**2025\_CBS\_05041 OMV\_2024093065 K - aanvraag omgevingsvergunning voor het verbouwen van een bedrijfsgebouw tot een gebouw met atelierruimtes voor kunstenaars - met openbaar onderzoek - Achterstraat, 9040 Gent - Vergunning**

**Beslissing:** Goedgekeurd in besloten vergadering van 28 mei 2025

De aanvraag omgevingsvergunning met stedenbouwkundige handelingen handelt over:

- Onderwerp: het verbouwen van een bedrijfsgebouw tot een gebouw met atelierruimtes voor kunstenaars
- Adres: Achterstraat 54, 9040 Gent
- Kadastrale gegevens: afdeling 19 sectie C nrs. 825V2, 825S2 en 825W2

Standplaats onder hoek van 45°

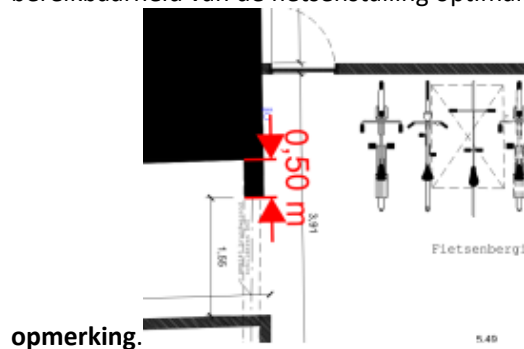
Gent: met (A) 1,10m, (B) 0,75m, (C) 1,40m en manoeuvreerruimte (D) 2m. De doorgang wordt hierdoor niet gehypothekeerd. Dit wordt opgelegd als **bijzondere voorwaarde**.

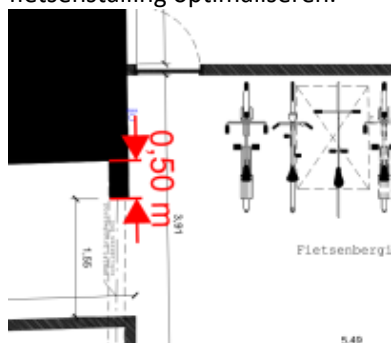
Indien de **buitenisolatie aan de parkgevel** voorzien wordt **voorbij de perceelsgrens**, en dus op het terrein van de Stad Gent, moet volgende voorwaarden nageleefd worden.

- De totale dikte van het pakket voorbij de perceelsgrens (isolatie + afwerking) blijft beperkt tot 14cm. Het isolatiemateriaal moet een warmteweerstand (= Rd-waarde) hebben van minstens 3,0m<sup>2</sup>K/W.

- De isolatie en afwerking veranker je tegen de bestaande gevel. Zorg ervoor dat isolatie of afwerking in geen geval steunt op het terrein van de Stad. Met de fundering van de gevel volg je altijd de perceelsgrens, ook als je de isolatie plaatst.
